改善箇所説明図

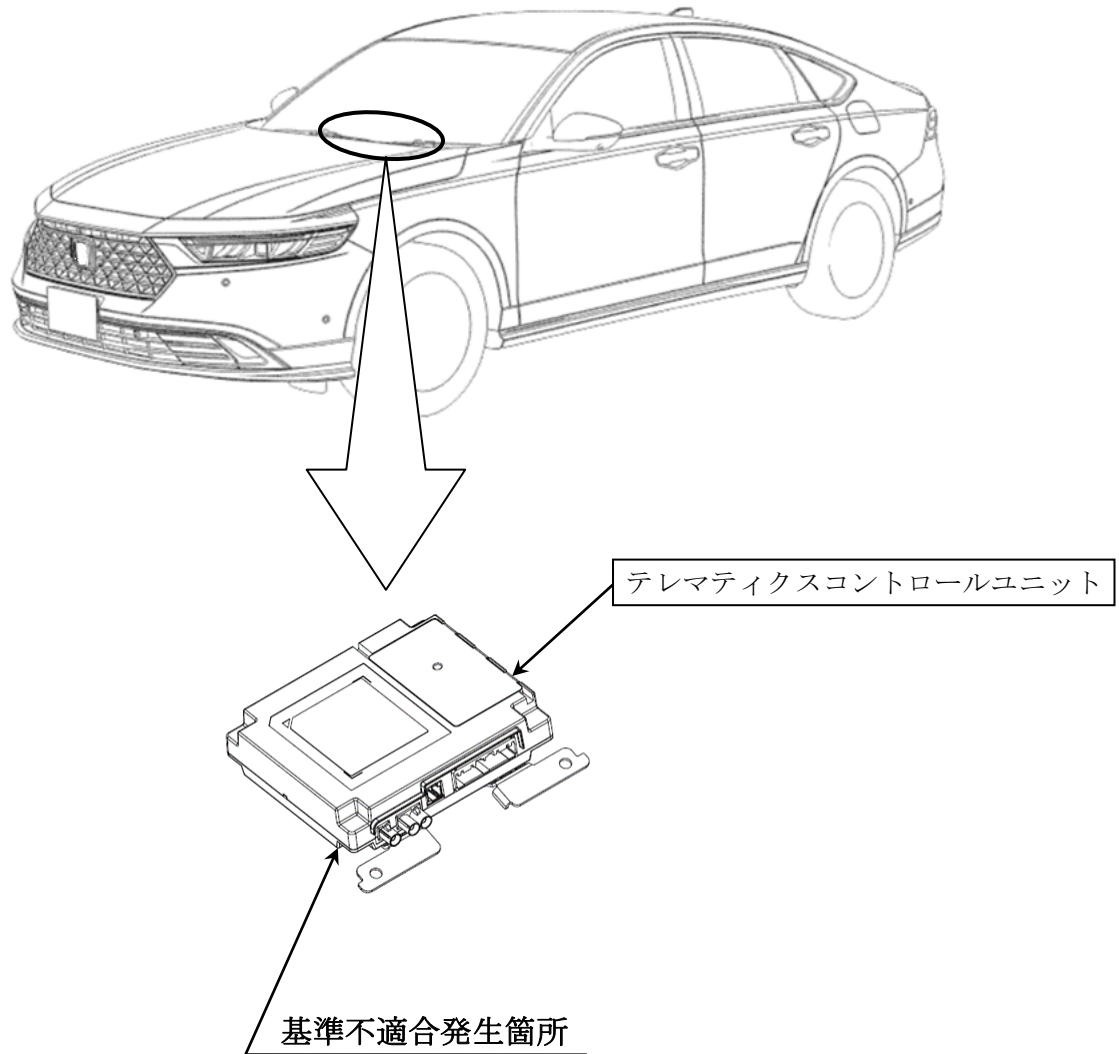
事故自動緊急通報装置において、テレマティクスコントロールユニットの制御プログラムが不適切なため、通話接続中に圏外で接続が途切れた後、圏内に入っても自動で再接続しない。そのため、保安基準に適合しない。

全車両、テレマティクスコントロールユニットを対策プログラムに書き換える。なお、プログラムの書き換えは、対策プログラムを無線通信で遠隔配信し、使用者にて行う。または販売店にて行う。

識別：改善済み車両は、ディスプレイオーディオに表示されるソフトウェアのTCUバージョン情報が「8B030-30A-J140」以降であることにより識別する。
